Projet de création et d'exploitation d'une zone de  
regroupement d'amiante et de traitement de déchets  
dangereux sur la commune de Petit-Quevilly

Demande d'autorisation environnementale présentée par la société  
« Auxiliaire de terrassement et de démolition » (ATD) du groupe EPC

**RAPPORT**

**DU COMMISSAIRE ENQUÊTEUR**

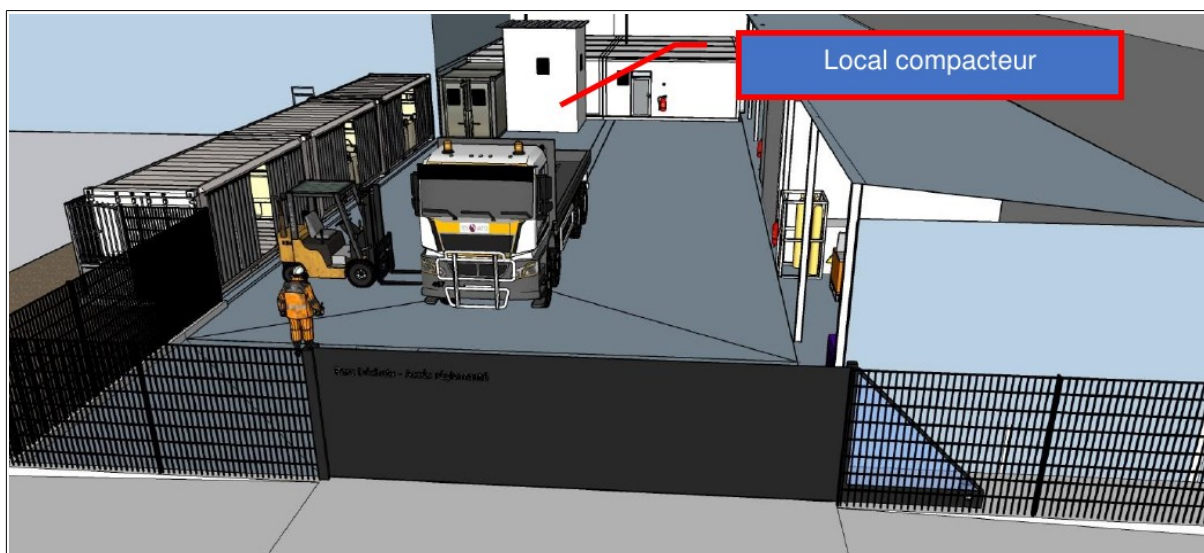
Ce compactage pourrait générer une libération de fibres d'amiante (contenue dans la salle blanche), néanmoins un filtre à échappement d'air issu du compactage est-il envisageable ? »

**Réponse du pétitionnaire** : Des campagnes de prélèvements et d'analyses de l'air en limite de la zone ICPE sont prévues avec une fréquence renforcée au démarrage de l'activité. Les résultats seront tenus à la disposition de l'inspection des ICPE.

La hauteur indiquée dans le dossier correspond à la hauteur générale de la salle blanche. Le local compacteur sera d'une hauteur légèrement supérieure, adaptée aux dimensions du compacteur (voir modélisation ci-dessous).

**Mon avis :** Je suis d'accord avec la réponse donnée. Les salles blanches, en paroi coupe-feu, ont une hauteur standardisée de 2,50 mètres sous plafond. Le relèvement du capot du compacteur nécessitera qu'un local restreint soit réservé à ce dernier avec une hauteur sous plafond supérieure à celle de la salle blanche.
